**Conseil économique et social**

**Groupe de travail des transports
de marchandises dangereuses**

**Accord relatif au transport international des marchandises
dangereuses par route (ADR)****Projet d'amendements aux annexes A et B de l'ADR****Note du secrétariat**

Figure 2.1.4.3 : classement des échantillons de matières énergétiques

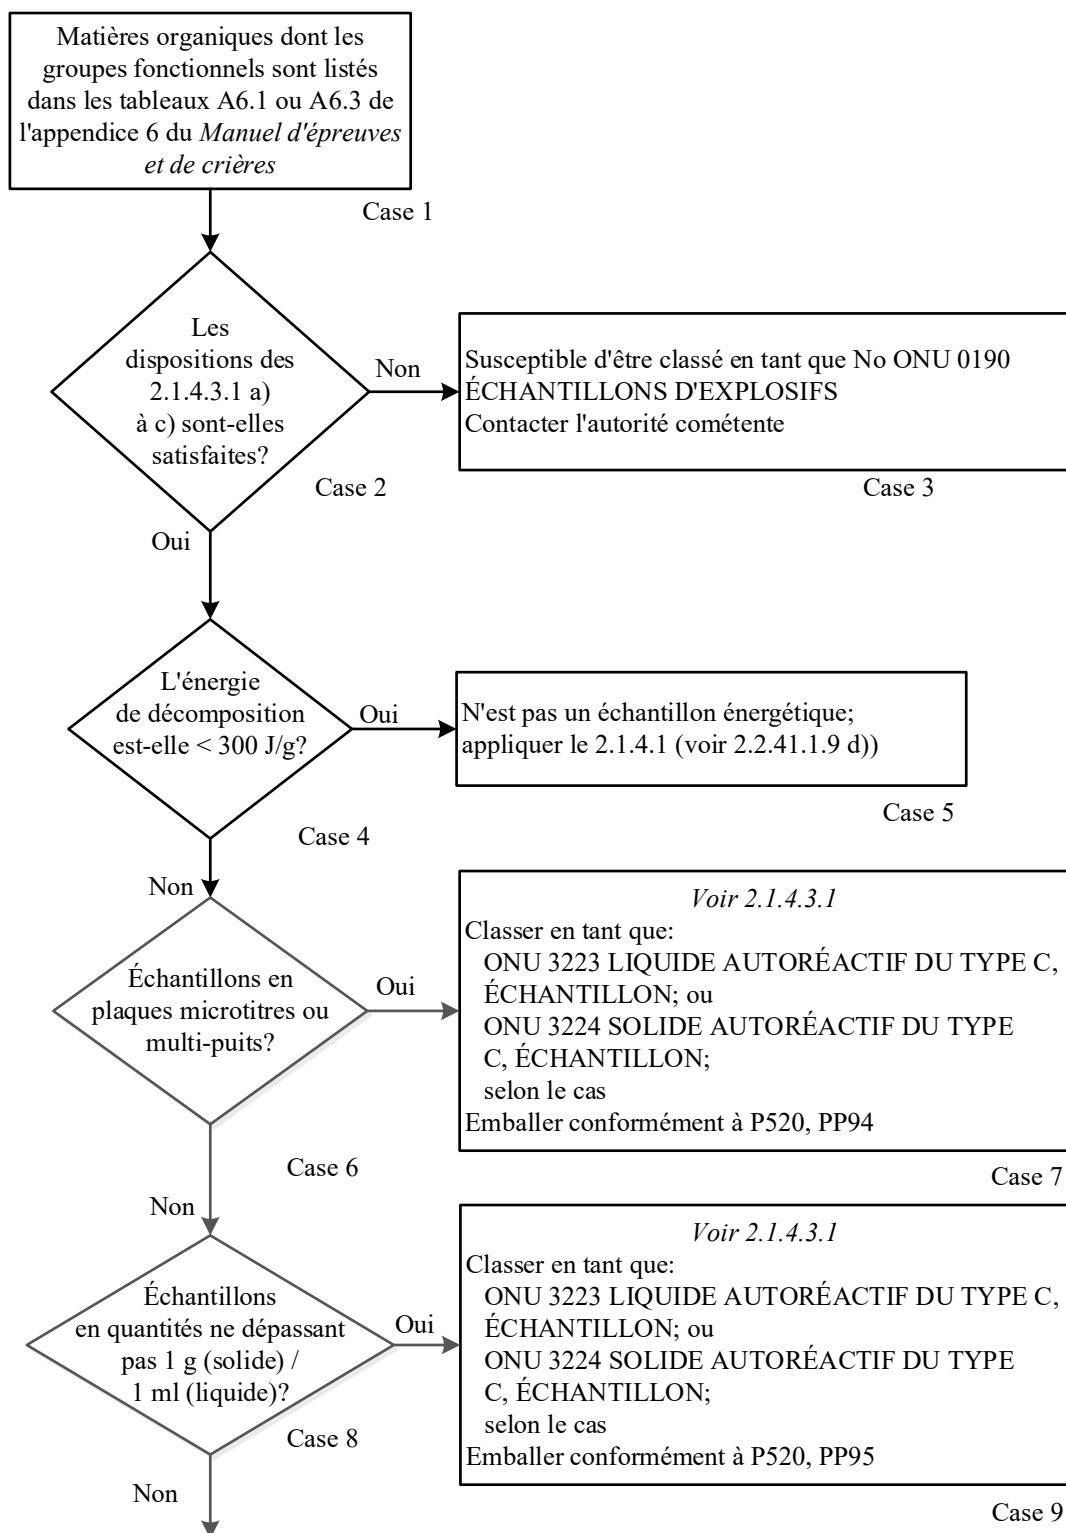
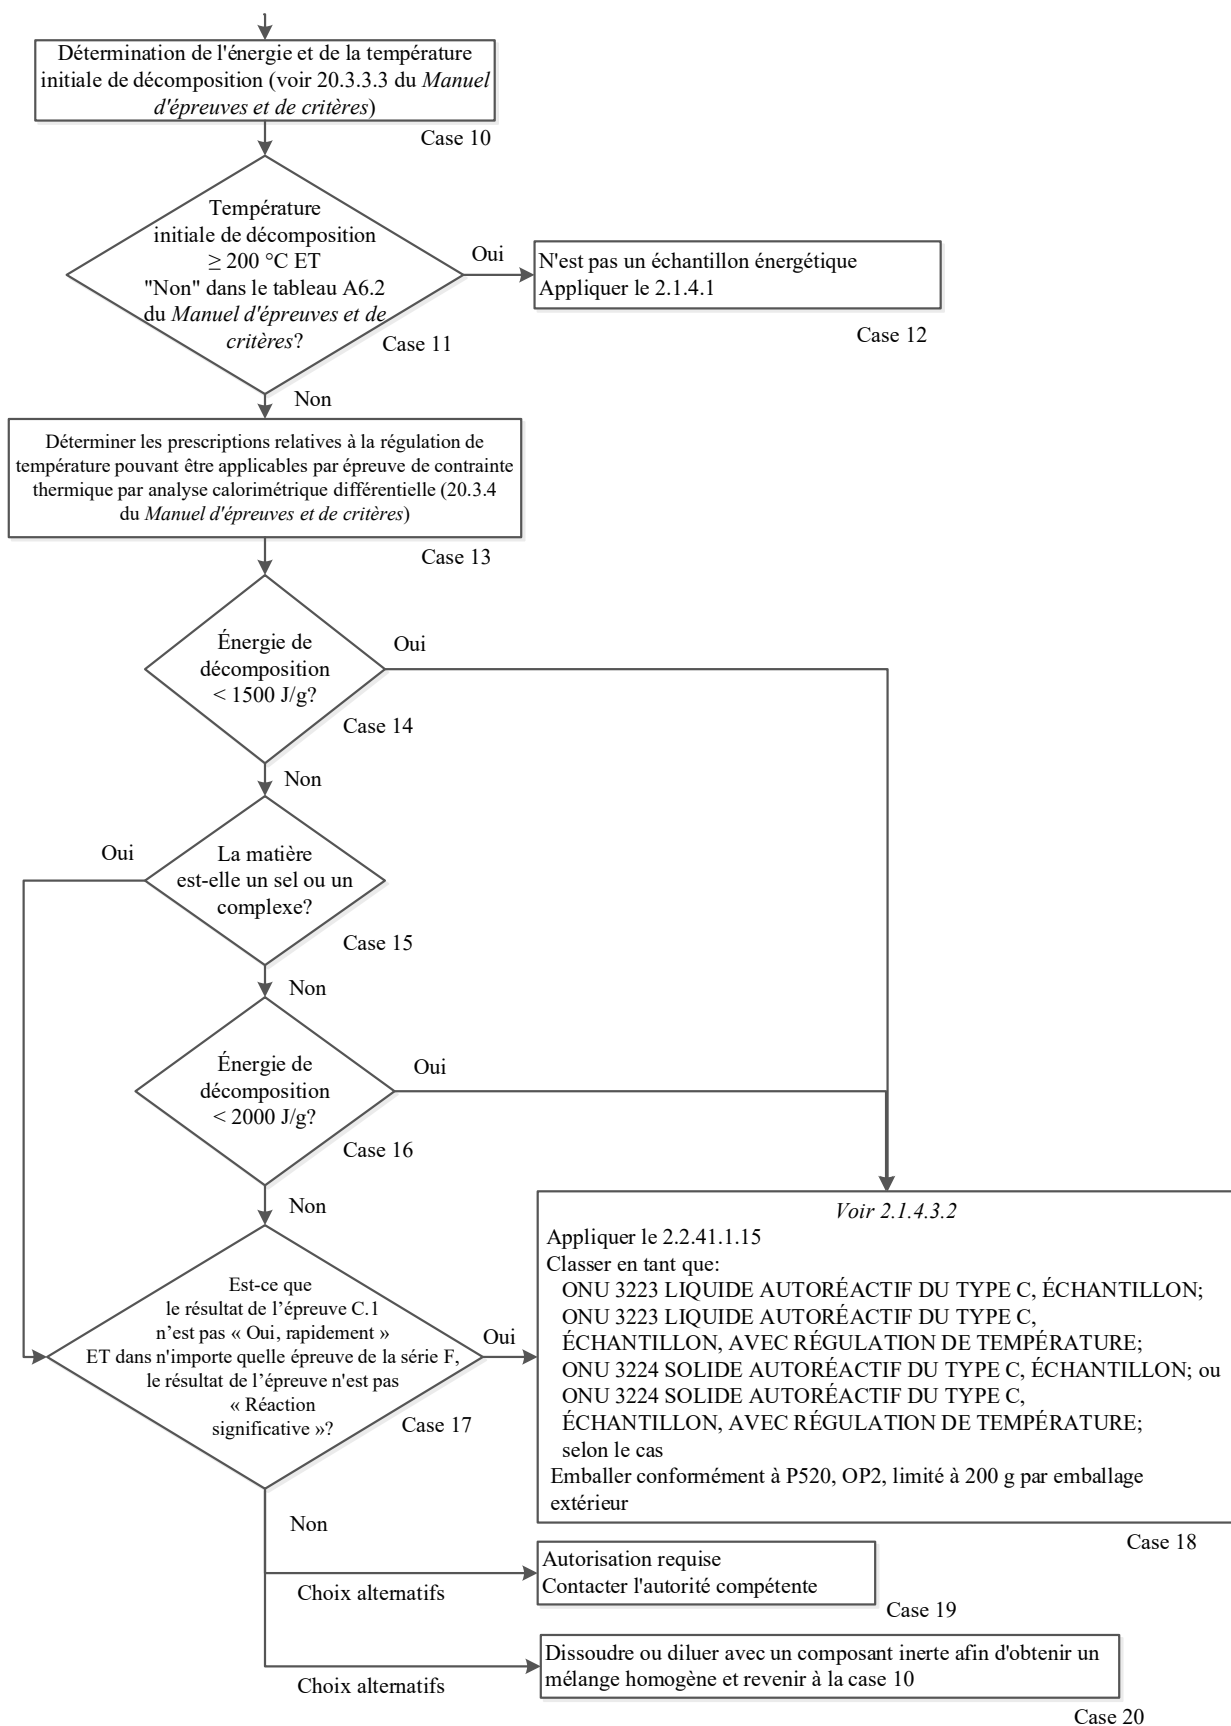
- 2.1.4.3 Ajouter un nouveau 2.1.4.3.2 et un nouveau 2.1.4.3.3 pour lire comme suit :
- « 2.1.4.3.2 Les échantillons de matières organiques dont les groupes fonctionnels sont énumérés dans les tableaux A6.1 ou A6.3 de l'appendice 6 du *Manuel d'épreuves et de critères* peuvent être affectés à l'un des numéros ONU appropriés pour les matières autoréactives du type C (No ONU 3223, 3224, 3233 ou 3234, selon le cas) de la classe 4.1 et transportés conformément aux dispositions du 2.2.41.1.15 pour le transport en quantités ne dépassant pas 200 g par emballage extérieur, à condition :

- 2.1.4.3.3 Le classement des échantillons de matières énergétiques est représenté sous forme de diagramme logique à la figure 2.1.4.3.

Figure 9.7.6.1.1

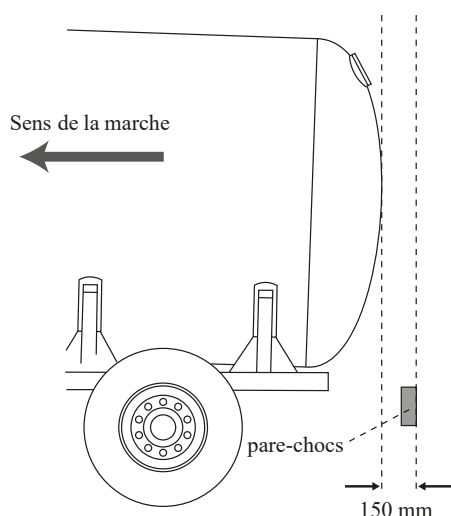
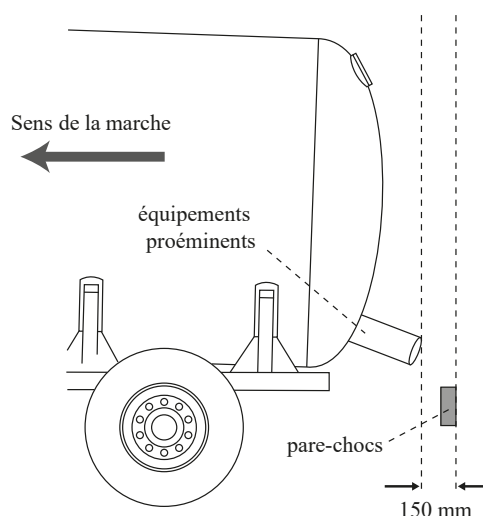
9.7.6 Modifier pour lire :

9.7.6.1 L'arrière du véhicule doit être muni d'un pare-chocs. La construction du pare-chocs doit satisfaire aux prescriptions techniques du Règlement ONU No 58³ tel que modifié au minimum par la série 03 d'amendements au moment de l'immatriculation ou de la mise en circulation si l'immatriculation n'est pas obligatoire.

La face la plus en arrière du pare-chocs doit se trouver à au moins 150 mm de la partie la plus en arrière de la citerne (ou de ses équipements proéminents en contact avec la matière transportée). Cet espace est mesuré comme spécifié aux figures 9.7.6.1.1 et 9.7.6.1.2, et au 9.7.6.3.
